**VELOCIZZAZIONE DELLA LINEA ROMA – PESCARA**

**LOTTO 2: RADDOPPIO FERROVIARIO TRATTA MANOPPELLO – SCAFA**

Riscontro alla richiesta di integrazioni della Commissione Tecnica PNRR-PNIEC – nota prot. CTVA.REGISTRO UFFICIALE.U.0001605 del 17/03/2022 e alla richiesta di integrazioni del MIC\_SS-PNRR – nota prot. 411-P del 14/03/2022

*Stralcio planimetrico e sezione pk 6+400*

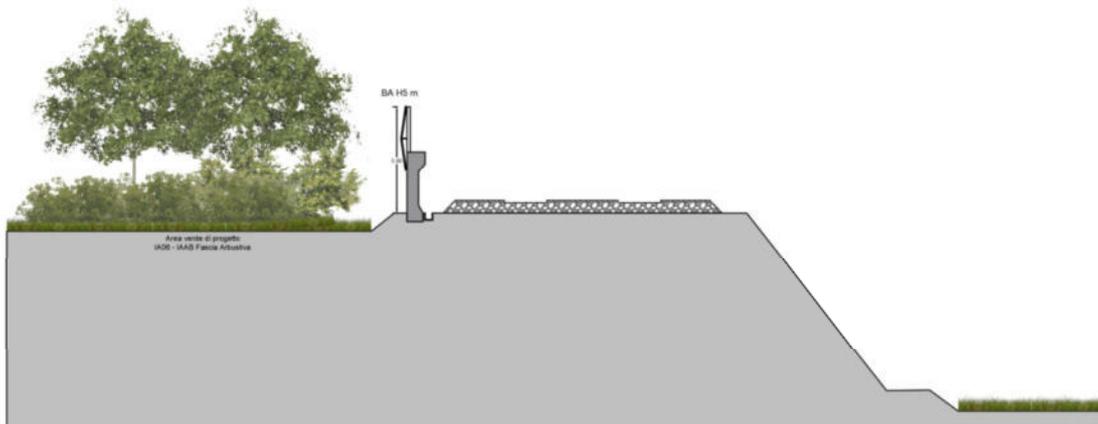
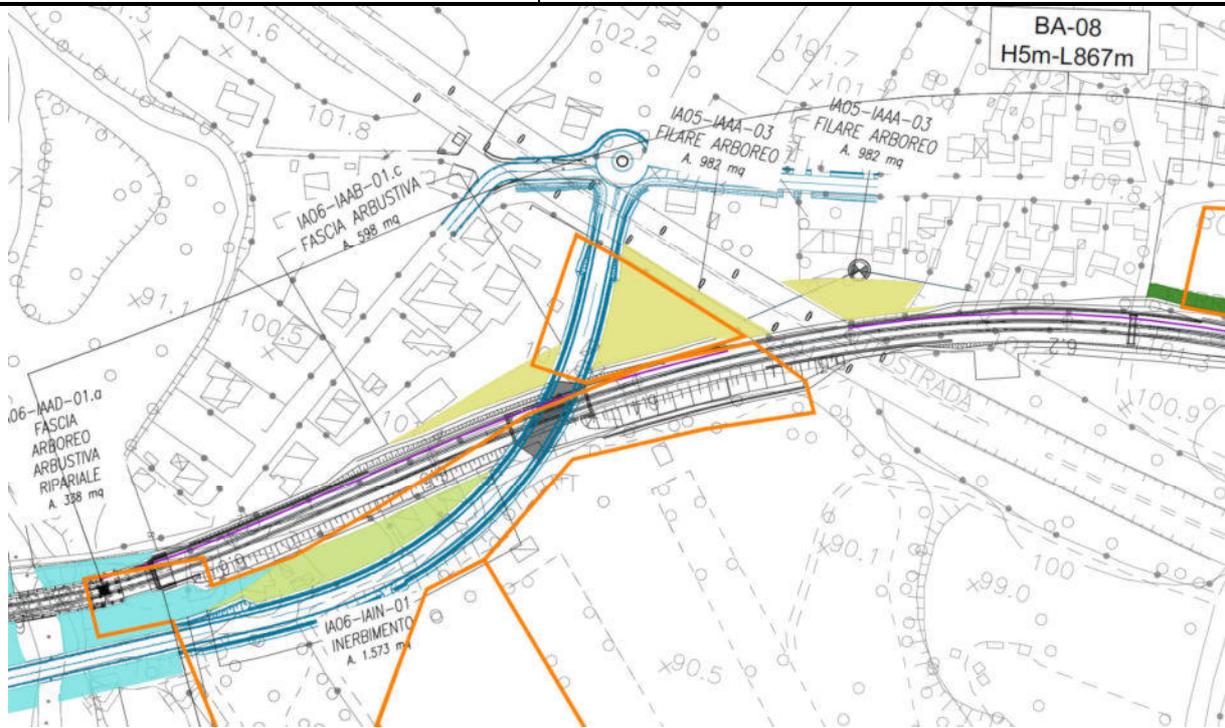
*Si richiede di presentare elaborati di progetto di sezioni specifiche che includano il contesto laterale e viste in corrispondenza di tali barriere, al fine di valutare anche l'impatto visivo di tali interventi. Valutare l'inserimento del tipologico proposto nella realtà locale, studiando alternative progettuali più consone al paesaggio presente, ivi compreso, se adeguato, un rinverdimento delle barriere o, se possibile, un mascheramento delle stesse barriere con siepi di adeguata altezza o filari arborei.*

Nell'ambito della progettazione delle opere a verde lungo linea si è prestata particolare attenzione alla presenza di barriere antirumore in ambito urbano con l'accortezza di prevedere, laddove compatibile con la disponibilità di aree, degli interventi di mascheramento mediante la piantumazione di elementi arborei e arbustivi secondo un sesto di impianto lineare in corrispondenza delle opere. La scelta di utilizzare elementi sia a portamento arboreo che arbustivo garantisce un mascheramento visivo su più orizzonti.

Nelle figure che seguono si riportano delle sezioni ambientali comprensive di opere a verde inserite nel contesto urbano di riferimento al fine di fornire una restituzione circa il rapporto tra l'opera, le barriere antirumore e l'abitato circostante.

Figura 1 - Concentrazioni di PM10 dovute alle emissioni dei mezzi d'opera per l'area di valutazione 1

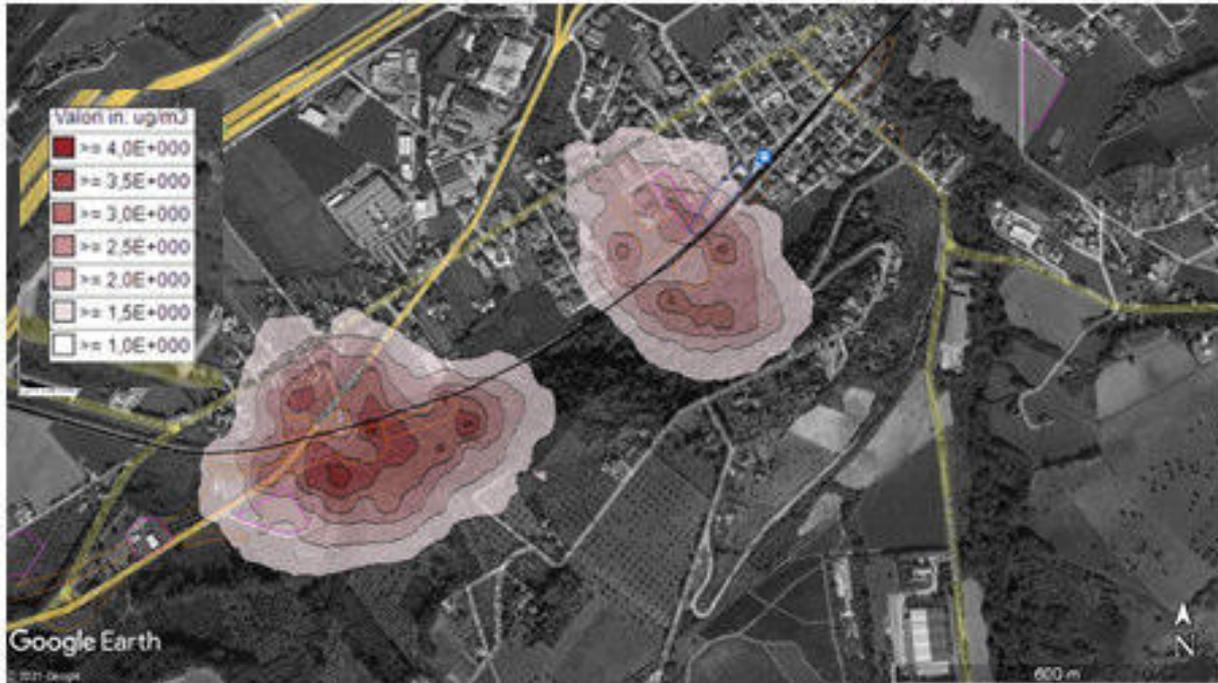
Integrare lo studio con l'analisi delle emissioni e con le simulazioni modellistiche al fine di stimare le concentrazioni di PM<sub>2,5</sub> nelle aree di cantiere in presenza di ricettori residenziali.

Il valore massimo di concentrazione di PM10 ottenuto dalla simulazione, per l'area di valutazione 1, è pari a  $4 \mu\text{g}/\text{m}^3$ , pertanto:

$$\text{PM}_{2.5} = 25\% \text{ PM}_{10} = 1,0 \mu\text{g}/\text{m}^3$$

Sommando il valore di fondo di PM2.5 registrato nel 2018 dalla Stazione di Chieti Scalo, pari a  $17 \mu\text{g}/\text{m}^3$ , si ottiene:

$$\text{PM}_{2.5} = 18 \mu\text{g}/\text{m}^3$$
